Potsdam, 16. September  
2022

**Stellungnahme, Äußerung und Einwendung der o.g. anerkannten Naturschutzverbände zum Bebauungsplan „Photovoltaik-Freiflächenanlage Tempelfelde“ und zur 3. Änderung des Flächennutzungsplanes Sydower Fließ, Gemeinde Sydower Fließ, Gemarkung Tempelfelde**

Abb.: Flächen (orange markiert) auf denen Sichtungen von Kranichen im Zeitraum April 2021 bis Januar 2022 erfolgte

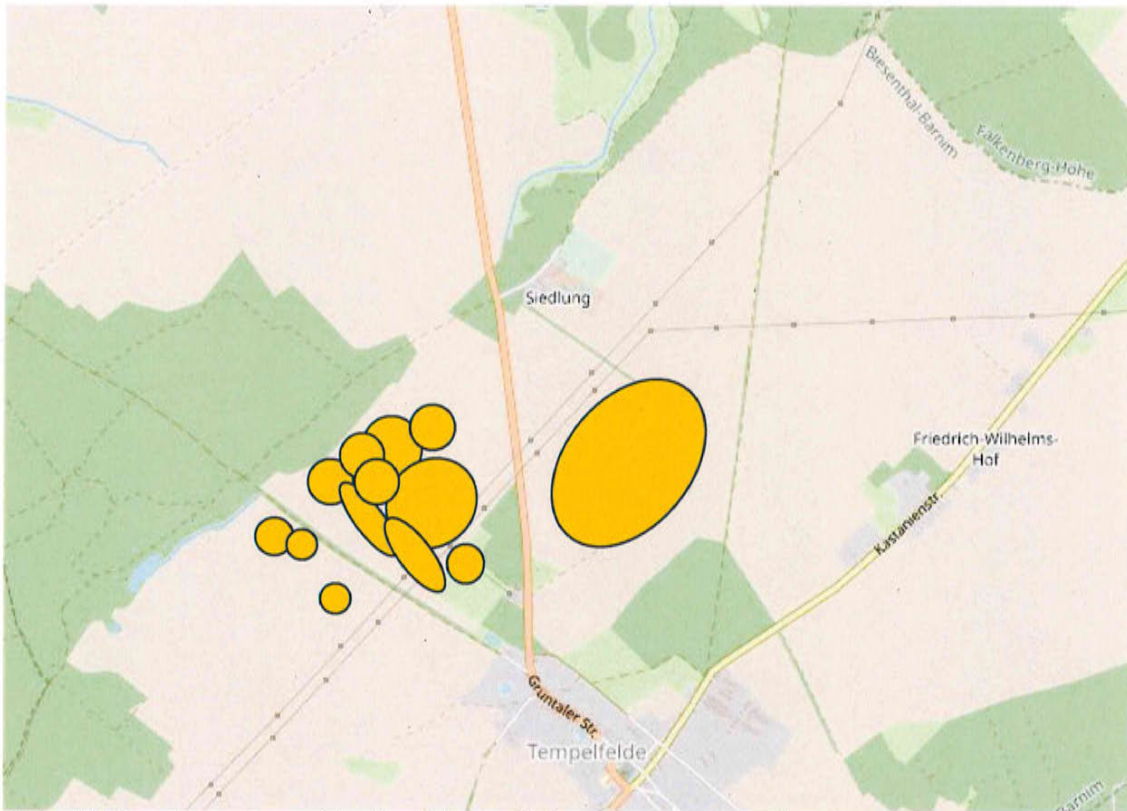
In Bezug auf die Bestandsanalyse der vorkommen Vogelarten ist zu ergänzen, dass auf den Flächen nachweislich Kraniche rasten (siehe Anhang). Es handelt sich keinesfalls um Einzeltiere, insgesamt wurden im Zeitraum April 2021 bis Januar 2022 (in den Wintermonaten und im zeitigen Frühjahr) bis zu 300 Kraniche auf den Flächen nahe und innerhalb des Plangebietes gesichtet. Wobei die höchste Gesamtanzahl an Tieren nordöstlich der L292 gezählt wurden (nicht mehr Bestandteil des Plangebietes), aber auch südwestlich (innerhalb des Solarparks SO 2) konnten bis zu 35 Kraniche gesichtet werden.

Da uns das ornithologische Fachgutachten (Scharon 2021: Die Brutvögel im Plangebiet der Photovoltaikanlage Tempelfelde) nicht vorliegt, ist für uns nicht ersichtlich ob und auf welchen Flächen im Rahmen der Untersuchung Kraniche kartiert wurden. Im Vorentwurf zum Umweltbericht finden die Kranichrastplätze jedenfalls keine Erwähnung. Hier ist dringend nachzuarbeiten! Kraniche sind nach BNatSchG streng geschützt und im Anhang 1 der Vogelschutzrichtlinie gelistet. Nach den Negativkriterien der Handreichung „Planungskriterien für Photovoltaik-Freiflächenanlagen“ (Stand: 2. Auflage 2020) der Regionalen Planungsgemeinschaft Uckermark-Barnim sind „Rast-, Nahrungs- und Fortpflanzungsgebiete geschützter Arten“ für die Nutzung von Photovoltaik-Freiflächenanlagen auszuschließen. Daher fordern wir zu prüfen, inwiefern das Plangebiet weiter nach Südwesten verlegt werden kann.
